柏崎刈羽原子力発電所7号機
建物・構築物の耐震安全性評価について

(第26回構造WGでの指摘事項に関する回答)

平成21年1月13日

東京電力株式会社

図 - 1 6 / 7号機建屋配置図

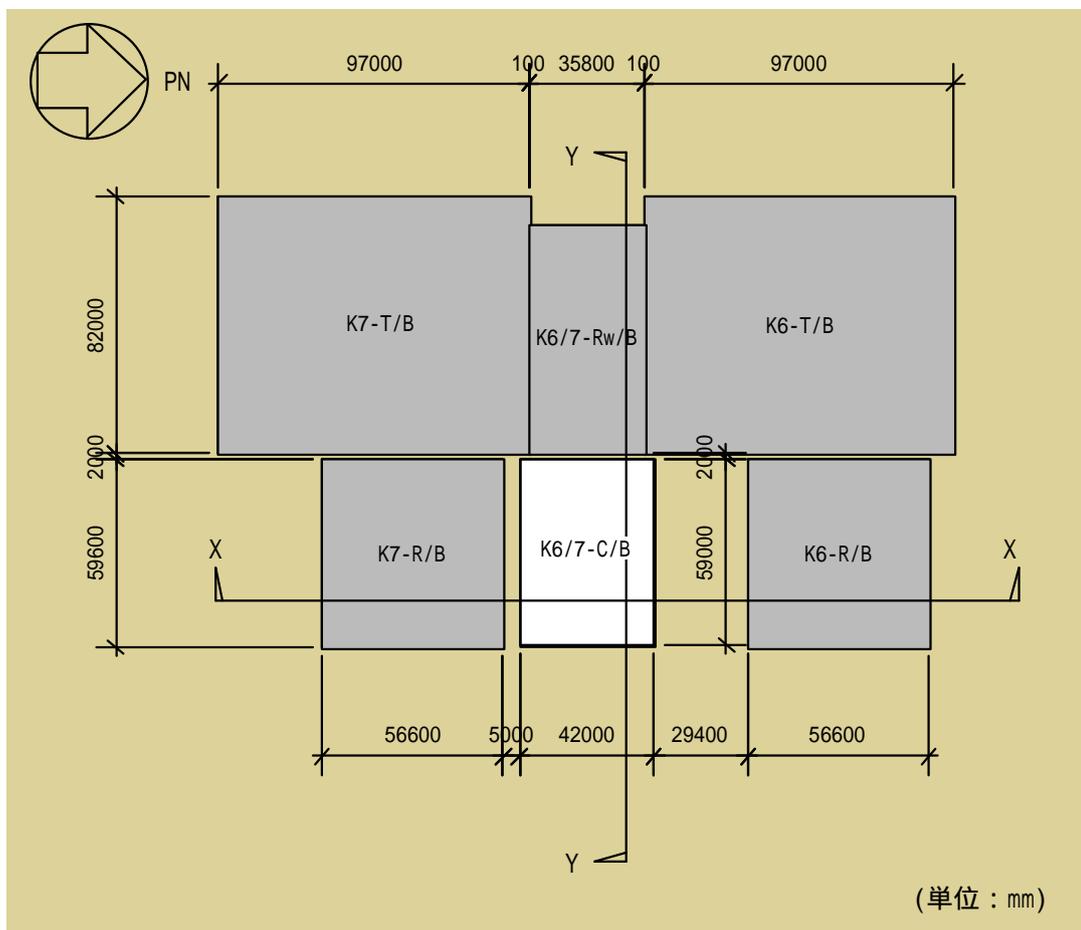
コントロール建屋の周辺地盤状況はどのようになっているのか確認したい。
(平成 20 年 12 月 25 日 耐震・構造設計小委員会構造 WG (第 26 回))

6 / 7号機建屋配置図を図 - 1 に、建屋断面配置図を図 - 2 に示す。コントロール建屋は北面、東面及び南面の3面が安田層と接していることが確認できる。

図-1 加速度応答スペクトルの比較 (Ss-1V, 鉛直方向)(構造 W26 - 3 - 4 より抜粋)

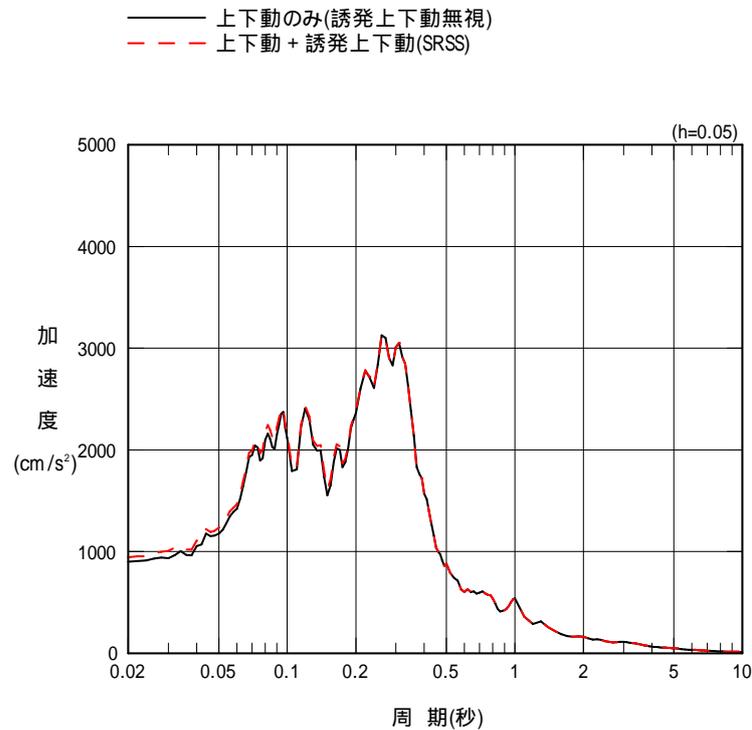
コントロール建屋の解析で、誘発上下動を考慮した場合に鉛直方向の床応答スペクトルで短周期成分が増加する理由を確認したい。

図-1に誘発上下動を考慮した場合のコントロール建屋鉛直方向の床応答スペクトルをT.M.S.L.+24.10mを例として示す。図-2に上下動による鉛直方向の加速度応答時刻歴波形及び加速度応答スペクトルを示す。図-3に誘発上下動による鉛直方向の加速度応答時刻歴波形及び加速度応答スペクトルを示す。図-3より誘発上下動は、0.3秒以下の短周期成分が卓越していることがわかる。
